Aggiornamento del Piano Stralcio di Bacino
per l’Assetto Idrogeologico (P.A.I.)
(Art. 68 commi 4bis e 4ter del D.Lgs. 3 Aprile 2006, n. 152 e ss. mm. ii.)

GEOMORFOLOGIA
Aggiornamento puntuale modifiche dissesti
027-6CX-198; 027-6CX-200; 027-6CX-201

RELAZIONE

COMUNE DI CEFALU'

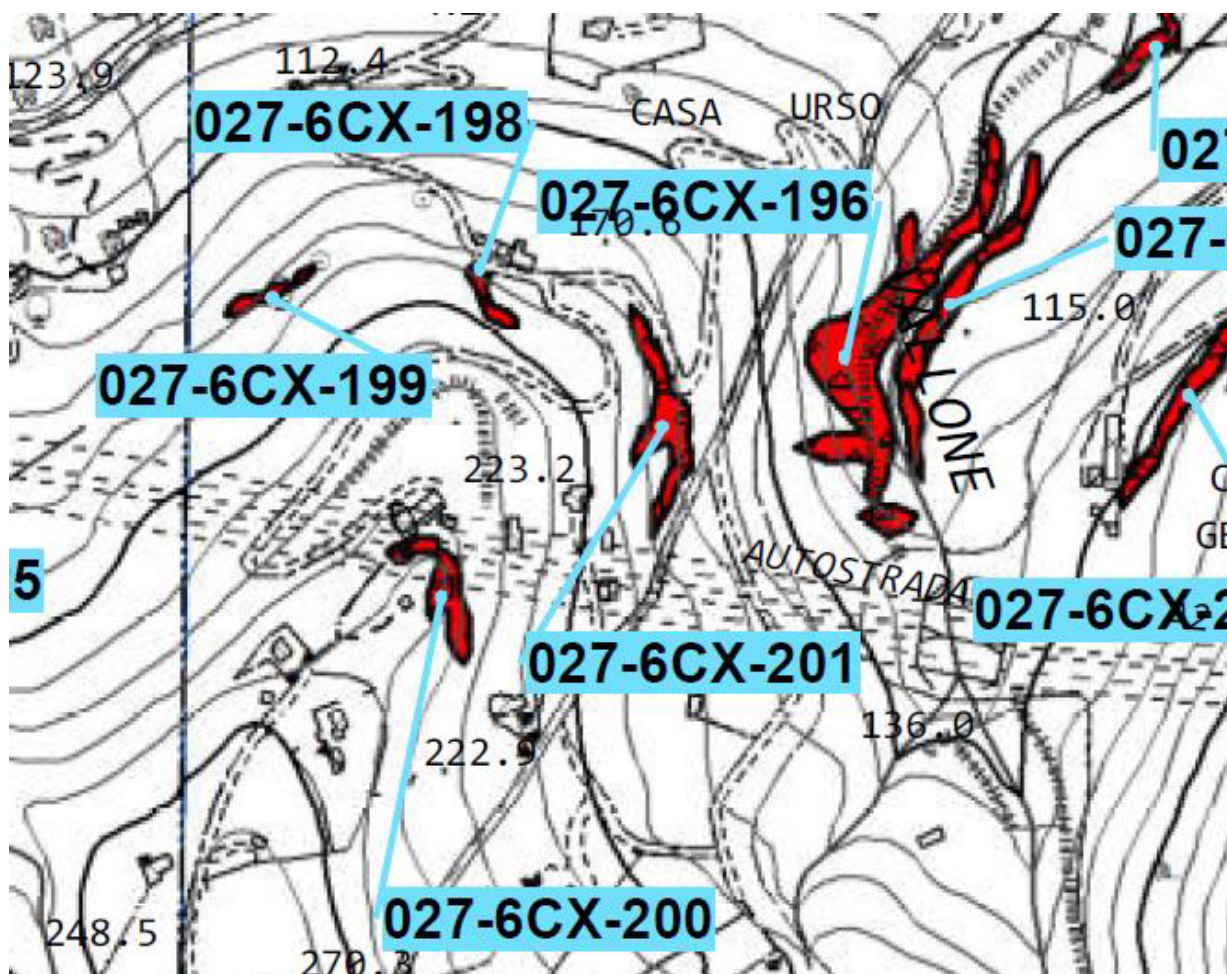
In particolare si evidenzia che il dissesto **027-6CX-200** viene suddiviso in due porzioni:

- la porzione che insiste sul versante orientale resta sempre censita come dissesto di crollo, mantenendo il codice **027-6CX-200**;
- per la porzione ricadente nel versante occidentale, considerando che si modifica la tipologia del dissesto, con conseguente variazione della pericolosità, si attribuisce il nuovo codice **027-6CX-371**.

Fig.1 – Stralcio Carta dei Dissesti - aggiornamento

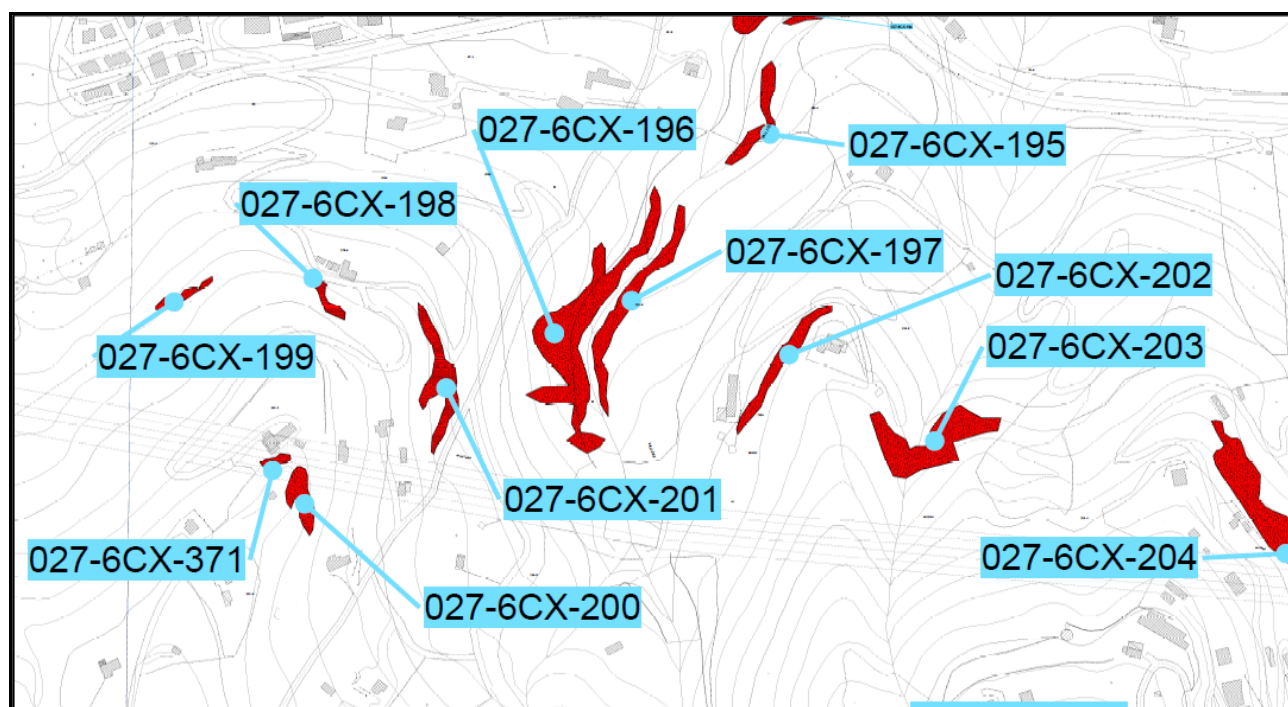
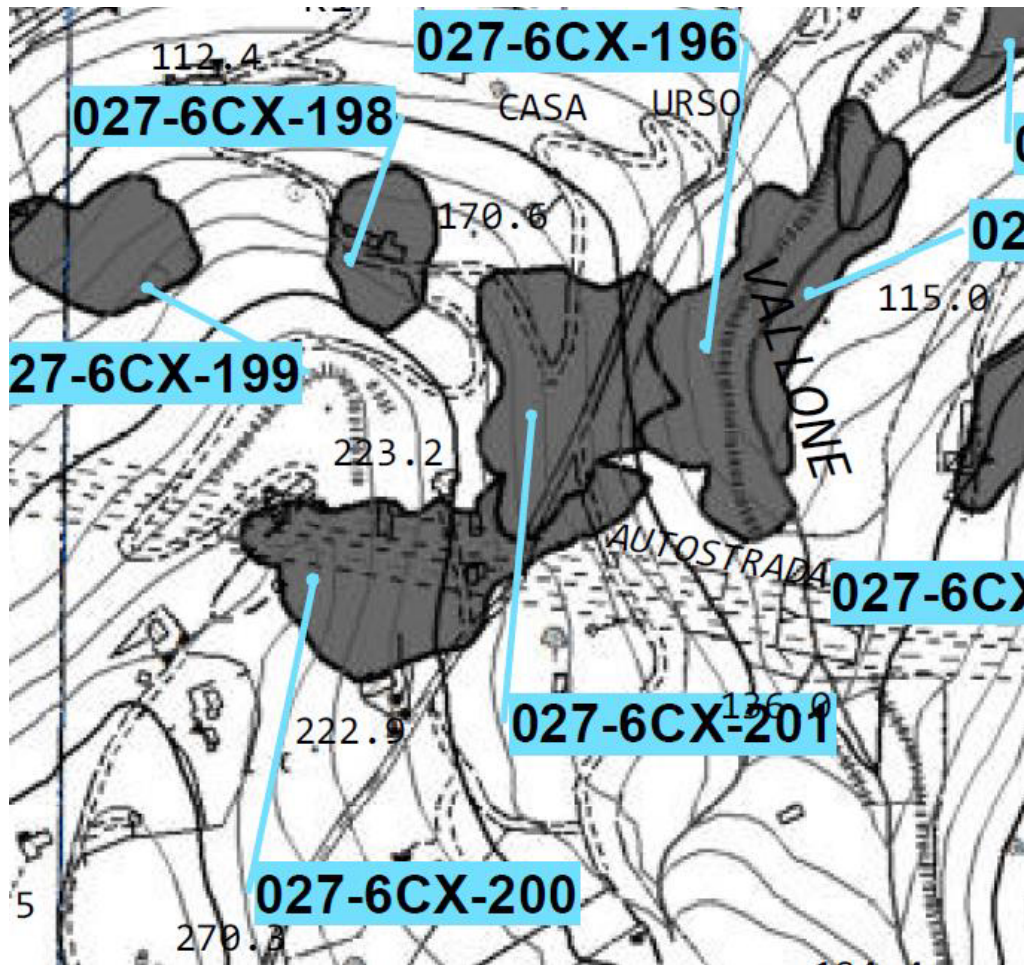
Pertanto, alla luce di quanto documentato dallo studio geologico di dettaglio e dalle foto scattate in corrispondenza dei dissesti in argomento, nonché dalle immagini satellitari di Google Earth, si accettano le modifiche proposte.

Fig.2 – Stralcio Carta della Pericolosità - aggiornamento

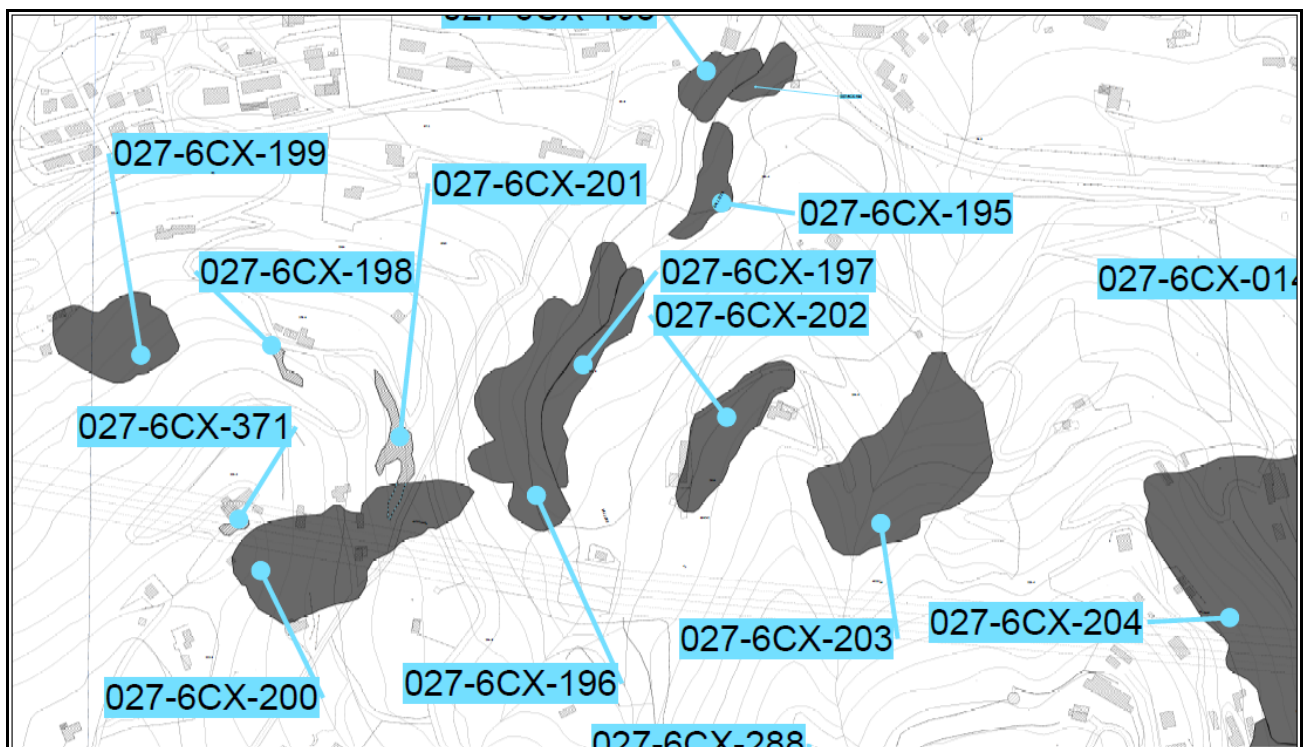
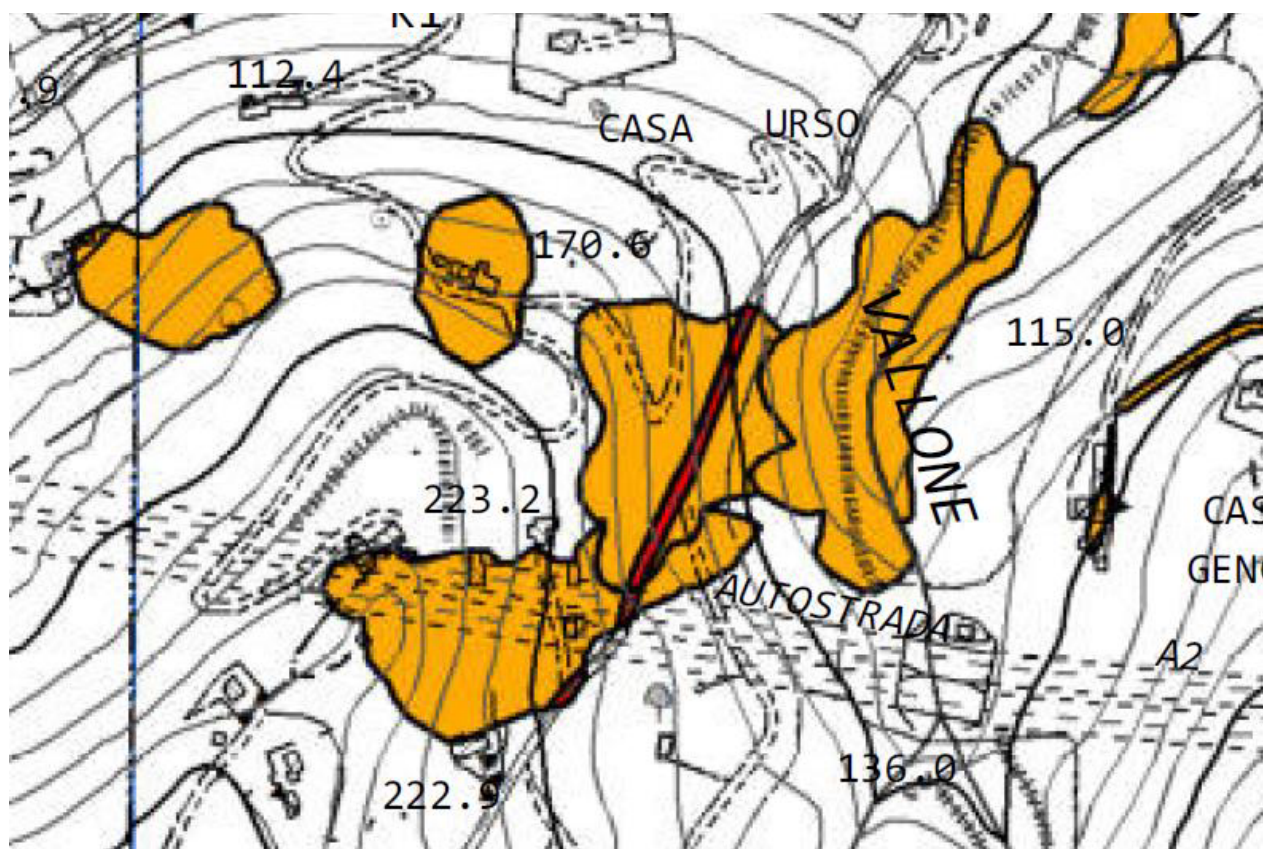
In relazione al dissesto **027-6CX-200** “considerando le differenti condizioni del versante esposto a sud-est ed in particolare la presenza alla sommità del suddetto di numerosi blocchi lapidei di grosse dimensioni, si propone una nuova perimetrazione del dissesto (che viene riconfigurato in due aree separate). La porzione che interessa il versante che incombe sul fabbricato è configurabile come “erosione accelerata” e propone anche in questo caso di ridurre il livello di pericolosità da P4 a P1, in relazione della diversa tipologia di dissesto, così come previsto dalla metodologia del PAI.

Contrariamente per la “porzione che insiste sul versante di sud-est non si propongono modifiche dell’attuale classe di pericolosità” (FOTO 5-7).

Fig.3 – Stralcio Carta del Rischio - aggiornamento

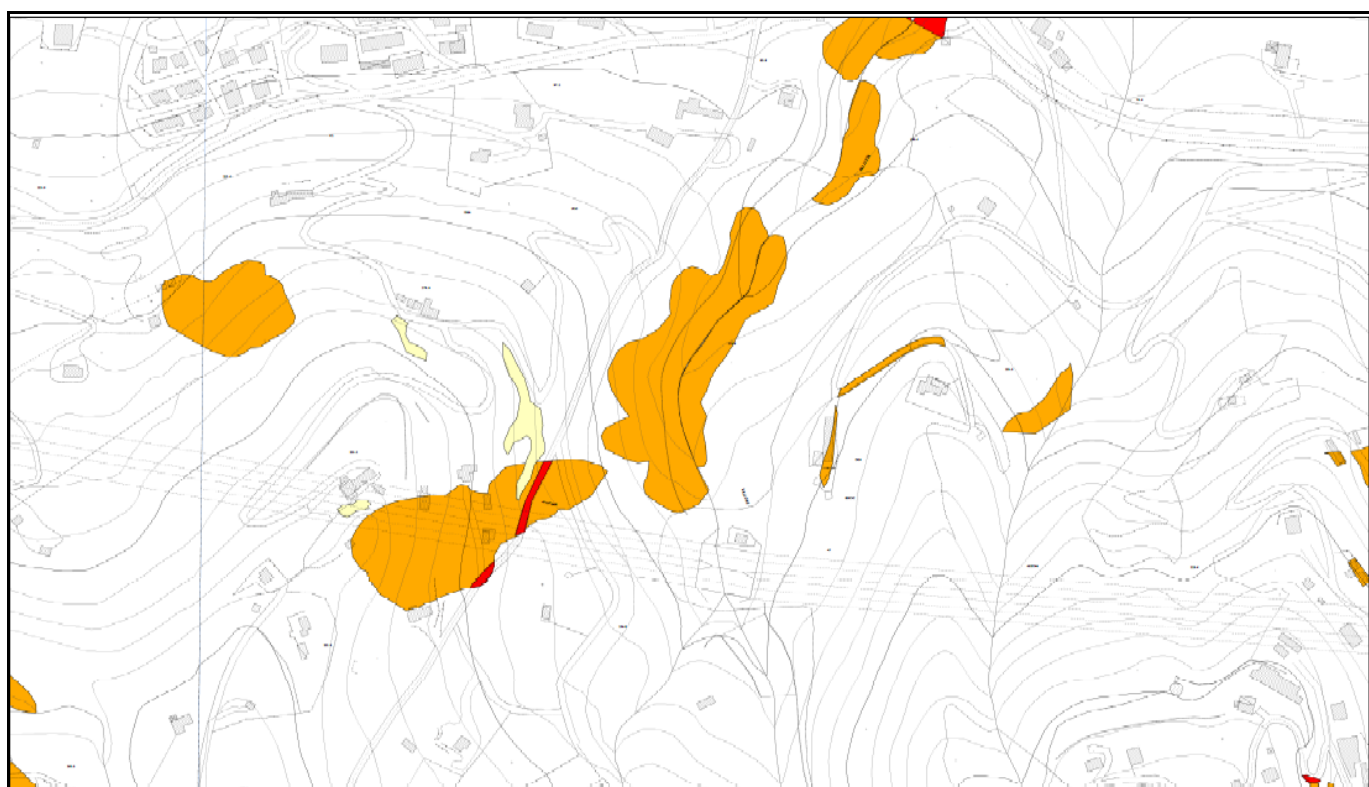
CTR 597130										
Bacino 027										
Codice dissesto	Tipologia dissesto		Attività	Pericolosità		Elementi a rischio		Rischio		Note
	Precedente	Nuovo		Precedente	Nuovo	Precedente	Nuovo	Precedente	Nuovo	
027-6CX-198	Crollo	Dissessti conseguenti ad erosione accelerata	Attivo	P4	P1	E1 area boscata	E1 area boscata	R3	R1	Modificato tipologia dissesto, livello e areale di pericolosità. Modificato livello di rischio
027-6CX-200	Crollo	Crollo	Attivo	P4	P4	E1 area boscata, E1 viabilità minore, E2 case sparse, E2 area agricola, E3 viabilità secondaria	E1 area boscata, E1 viabilità minore, E2 case sparse, E2 area agricola, E3 viabilità secondaria	R3, R4	R3, R4	Modificato estensione dissesto
027-6CX-201	Crollo	Dissessti conseguenti ad erosione accelerata	Attivo	P4	P1	E1 area boscata, E3 viabilità secondaria	E1 area boscata	R3, R4	R1	Modificato tipologia dissesto, livello e areale di pericolosità. Modificato livello di rischio. Eliminato rischio

027-6CX-371	Crollo	Dissessti conseguenti ad erosione accelerata	Attivo	—	P1	—	E2 area agricola	—	R1	Nuovo dissesto. Deriva dalla suddivisione del 027-6CX-200
